Gackebach, le 4 août 2021

## Consigne importante de sécurité pour tous les ventilateurs de la gamme EVE

### **MISE À JOUR - Perte de PEEP éventuelle en lien avec la compensation du tube**

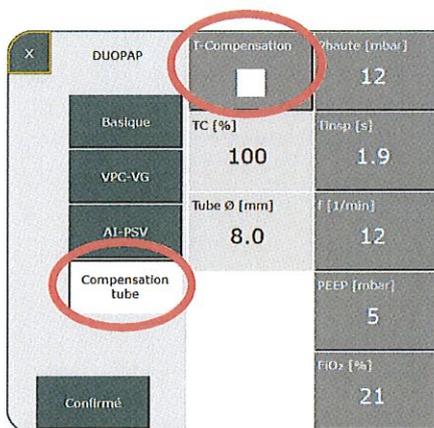
Fritz Stephan GmbH a été informé d'un cas d'utilisation de la compensation du tube ayant entraîné une perte de PEEP qui n'a pu être restaurée qu'en changeant le mode de ventilation. Une erreur logicielle a pu être identifiée comme la cause de la perte de PEEP.

Pour qu'une perte de PEEP se produise en raison de cette erreur, les conditions suivantes doivent être présentes :

1. La compensation du tube (T-Compensation) doit être active.
2. Le patient doit expirer de manière forcée sur au moins 3 cycles expiratoires consécutifs.
3. L'expiration forcée doit coïncider avec l'expiration initiée par le ventilateur.

**Dans cette situation, le régulateur de pression ne peut être réinitialisé qu'en passant brièvement en mode Standby.**

Fritz Stephan GmbH a développé une solution logicielle qui corrige l'erreur en lien avec la compensation du tube.

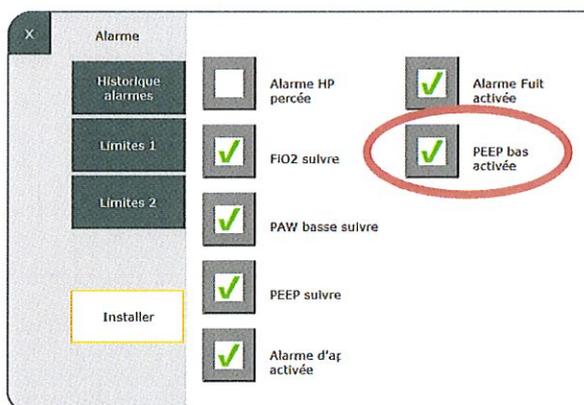
1. Sur les ventilateurs de la gamme EVE, désactivez l'option de ventilation « T-Compensation » (compensation du tube).
2. Si une perte de PEEP s'est déjà produite, passez en mode Standby, désactivez la compensation du tube, puis poursuivez la ventilation sans T-Compensation.

3. Activez la fonction « PEEP bas activée » afin de surveiller le PEEP de manière permanente.

Vous pouvez continuer à utiliser votre ventilateur EVE avec la compensation du tube désactivée jusqu'à ce que l'action corrective ait été prise.
